Stavba: **CENTRUM KOMPLEXNÍ PSYCHIATRICKÉ PÉČE BRNO**Objekt: **Stávající Pavilon G část A, 1.PP**Objednatel: **Fakultní nemocnice Brno, Jihlavská 20, 625 00 Brno**Zhotovitel: **Sdružení pro Centrum komplexní psychiatrické péče Brno**Projektant: **Sdružení Psychiatrie Brno 2016**

Změna: Zrušení prvku PS108

Příloha 01 pro ZL 059 - zrušení prvku PS108

POHLED "A" - 1:25 - *de změny*

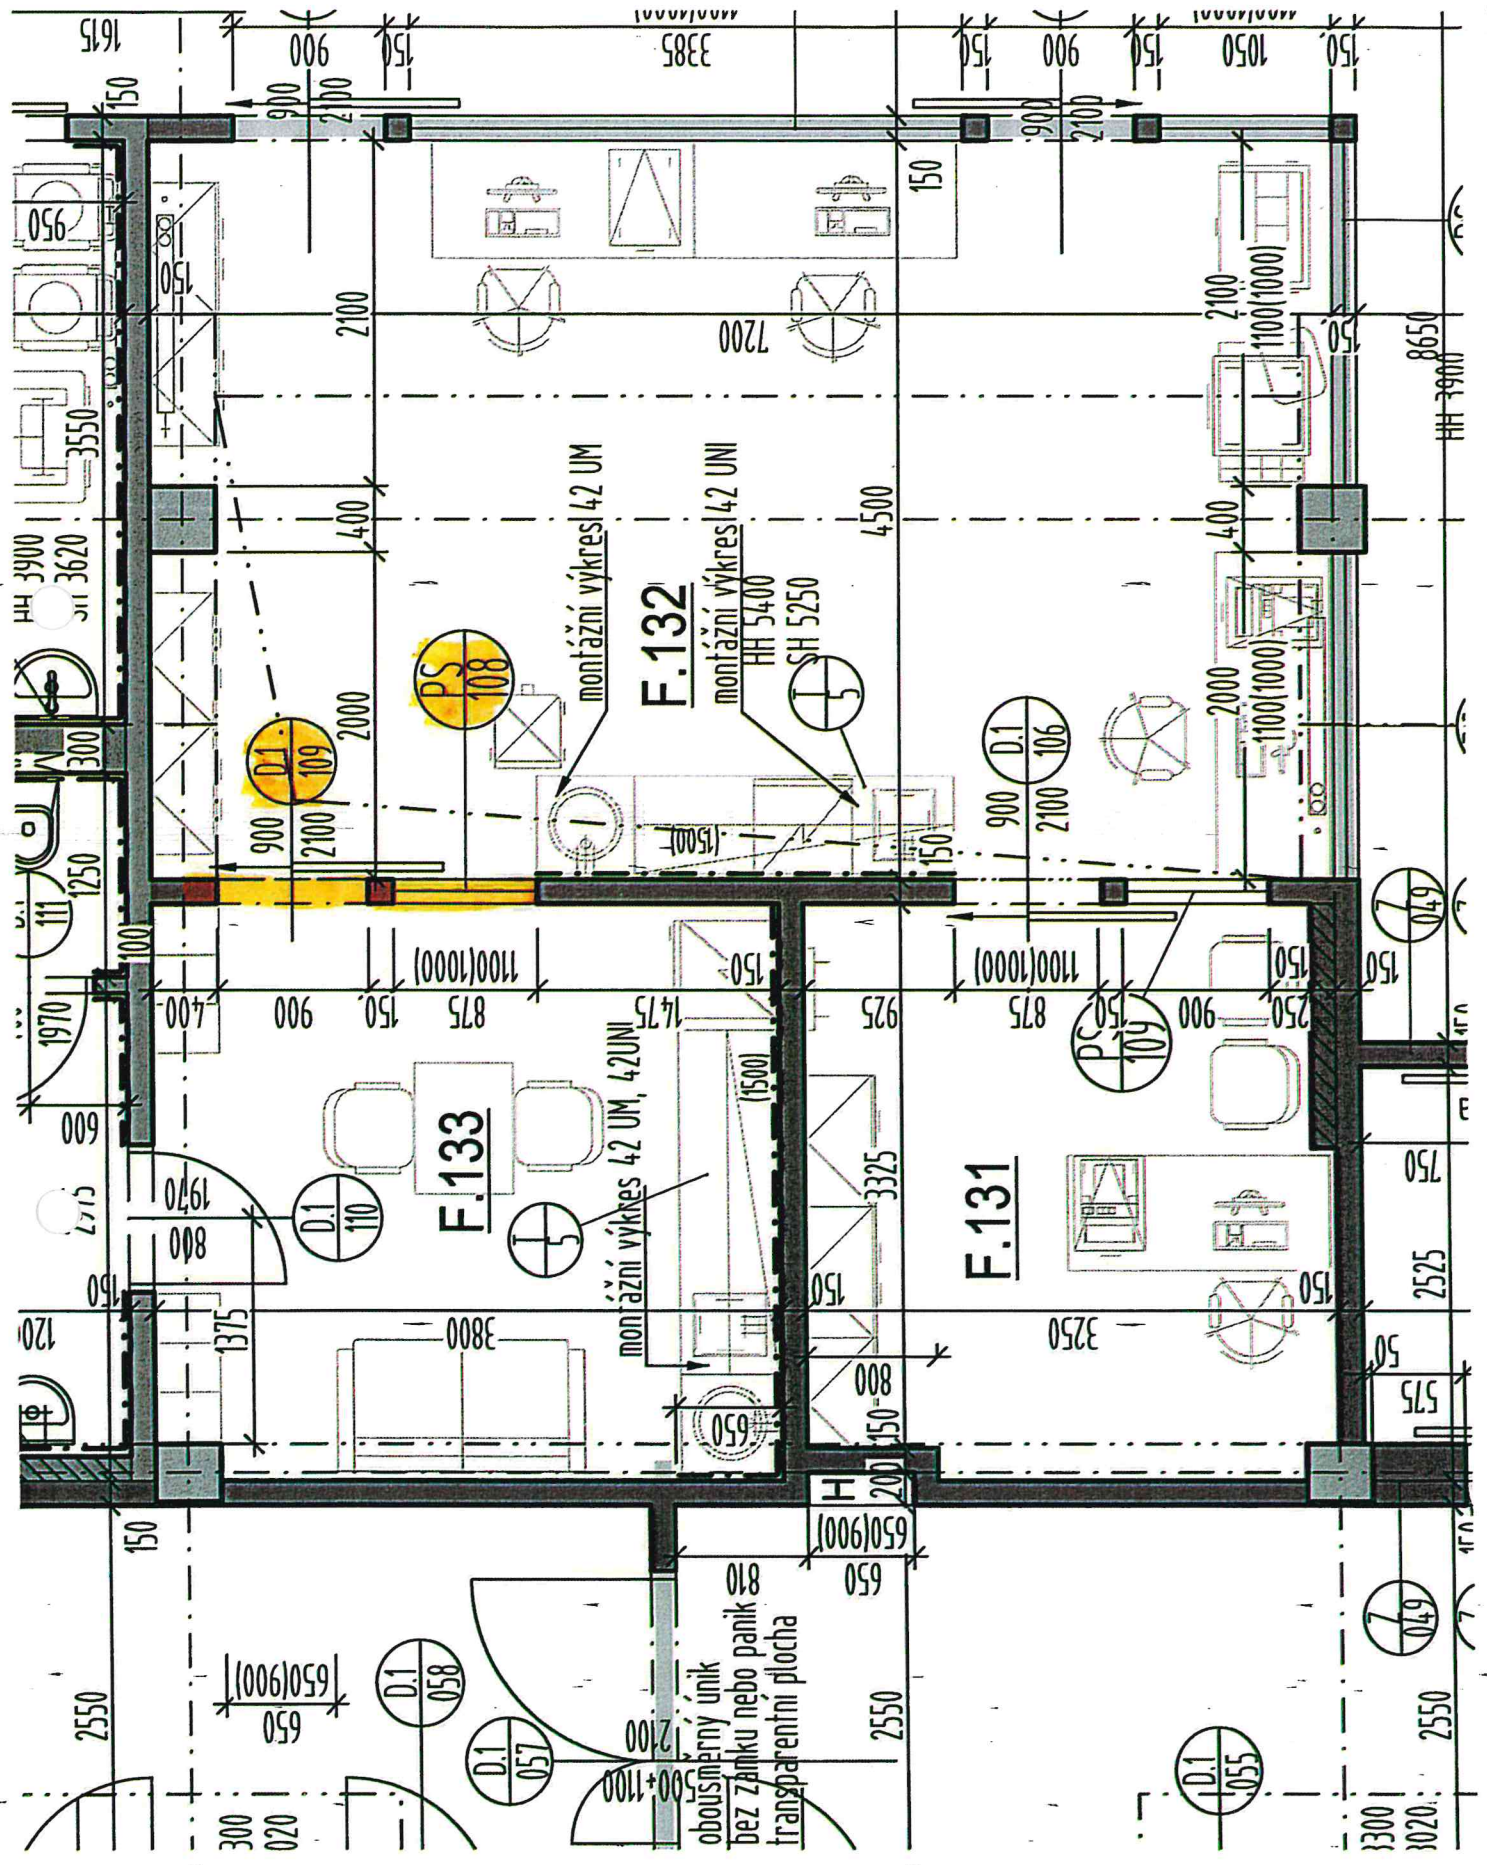
POPIS	Změnu vyvolal: Projekt		
	Popis změny: Změna řeší dodatečné úpravy v m.č. F.133, kdy po montáži SDK konstrukcí došlo ke zrušení prvku PS/108 a posunu prvku D.1.109. Tím byly vyvolány úpravu a doplnění již hotových SDK stěn a instalací.		
ZMĚNA	Způsob projekčního zpracování: DPS		
	vliv změny na náklady stavby: ANO		
	ocenění změny předložil: GZ v 04/2020		ve formě
	náklady na změnu D.1.01 SO 01 - PAVILON G PK Rozpočet D.1.01.1 – REV 06 Architektonické a stavební řešení – revize 06	vícepráce	méněpráce
	Příloha 01 rozpočet, položky ASŘ D 1.01.1 PK	19 890,00 Kč	66 525,98 Kč
	projekční náklady	0,-	0,-
	úprava smluvní ceny: Přípočet v části D.1.01 SO 01 – Pavilon G PK, rozpočet D.1.01.1 – REV 06 Architektonické a stavební řešení – revize 06.		
	zvýšení:	0,-	
	snížení:	46 635,98 Kč	
	nová cena:	Samostatná příloha celkové rekapitulace ZL pro dodatek č. 2	
	odsouhlasení nákladů na změnu:	Datum	Podpis
	zhotovitel:
